## AVIS IRSN N° 2023-00168

**Objet :** Quatrième réexamen périodique des réacteurs de 1300 MWe – Confinement des réacteurs

Figure 2. Schéma de principe de l'environnement mécanique du double joint d'étanchéité du TAM d'une enceinte d'un réacteur de 1300 MWe

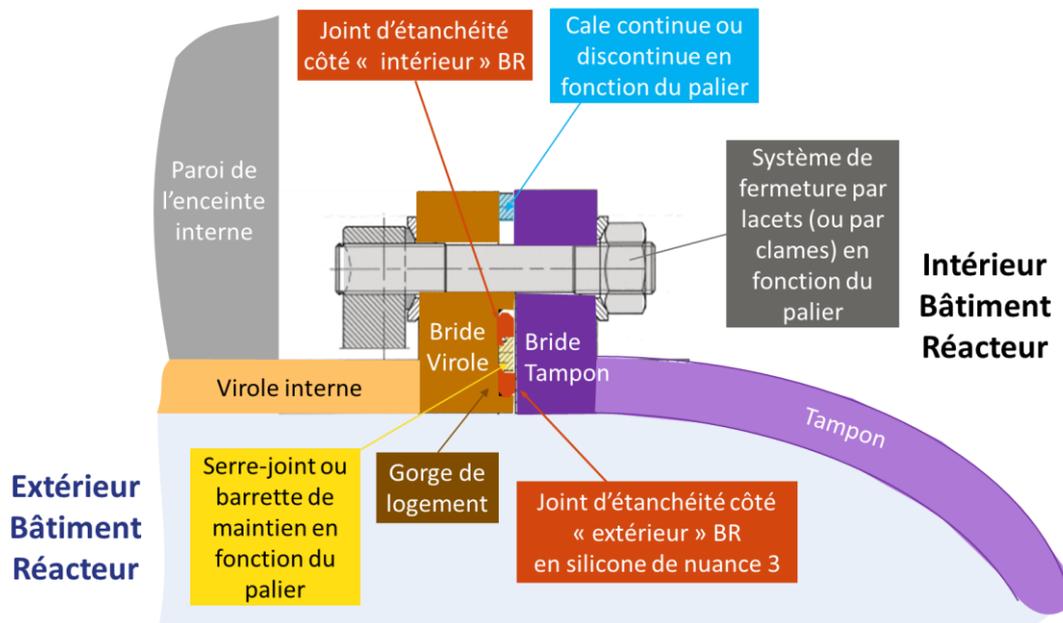
Pour chaque palier, EDF précise les mesures d'écartement entre les deux brides du TAM disponibles et les compare aux critères à ne pas dépasser. Ces critères, de l'ordre de quelques millimètres, sont spécifiques à chaque palier. Pour les réacteurs du palier 900 MWe et du palier P4, les écartements maximaux constatés sur la base des mesures disponibles sont proches des critères alors que, pour les réacteurs des paliers P'4 et N4, les mesures réalisées montrent davantage de marge. Néanmoins, le bilan de l'état d'écartement des brides n'a pas pu être dressé sur l'ensemble des réacteurs du parc en exploitation compte tenu de l'hétérogénéité des contrôles et mesures demandés dans les procédures de fermeture des TAM applicables sur les différents sites. À cet égard, les nouvelles procédures de fermeture du TAM parues en juin 2023 intègrent une mesure systématique de l'écartement des brides, **ce qui permettra un suivi de l'état d'écartement inter brides sur l'ensemble des réacteurs du parc en exploitation et d'affiner, le cas échéant, les critères retenus.**

L'IRSN note toutefois que, dans ces nouvelles procédures de fermeture du TAM, la périodicité de la mesure d'écartement et la conduite à tenir en cas de dépassement du critère ne sont pas mentionnées. EDF a alors précisé que la mesure de l'écartement inter brides est réalisée à chaque fermeture du TAM, a minima pour les états de tranche pour lesquels la fermeture du TAM est requise, **ce qui est satisfaisant.** De plus, il s'est engagé à intégrer la conduite à tenir en cas de dépassement du critère d'écartement maximal autorisé dans les procédures de fermeture du TAM d'ici 2028 (voir engagement n° 9 présenté en annexe 2). **L'IRSN estime cet engagement satisfaisant dans le principe, mais l'échéance associée particulièrement lointaine. Ainsi, il appartient à EDF de préciser les mesures provisoires mises en place jusqu'en 2028 en cas de dépassement du critère d'écartement inter brides des TAM des enceintes du parc en exploitation.**

Pour apporter la démonstration de l'étanchéité des joints du TAM à l'issue de la phase de refroidissement consécutive à un AG, EDF doit s'assurer, *a minima*, que le taux de compression<sup>13</sup> ou le taux de remplissage<sup>14</sup> des

joints est suffisant sur toute la durée de l'AG en tenant compte des écartements inter brides et des tolérances dimensionnelles des joints.

L'IRSN estime que les éléments transmis à ce jour par EDF sont insuffisants pour pouvoir permettre de conclure positivement sur le sujet. EDF s'est ainsi engagé à réduire les tolérances de fabrication des joints pour exclure les plus petits, à étudier la possibilité d'augmenter le serrage des systèmes de fermeture des brides du TAM et à mettre en œuvre un programme de caractérisation des joints. Ce programme, qui combinerà des essais sur échantillons, des essais sur maquette et des modélisations numériques pour prendre en compte les propriétés non-linéaires des joints dans leur environnement et en fonction du chargement AG, **devrait permettre à EDF de valider son hypothèse d'une variation du taux de compression limite en fonction de la pression de sollicitation pour des joints progressivement irradiés au cours de l'AG et de justifier les critères d'écartement inter brides admissibles retenus dans ses nouvelles gammes de fermeture.**

**Ainsi, EDF devrait disposer, en décembre 2024, de l'ensemble des éléments nécessaires (mesures de l'écartement inter brides sur un échantillonnage représentatif et résultats de son programme de caractérisation des joints) pour pouvoir justifier l'étanchéité des TAM des réacteurs du parc en exploitation en conditions d'AG.**

EDF mentionnera dans les nouvelles procédures de fermeture des TAM la conduite à tenir en cas de dépassement de l'écartement maximal autorisé. Le serrage maximal autorisé des systèmes de fermeture des TAM pour réduire ce jeu sera précisé.
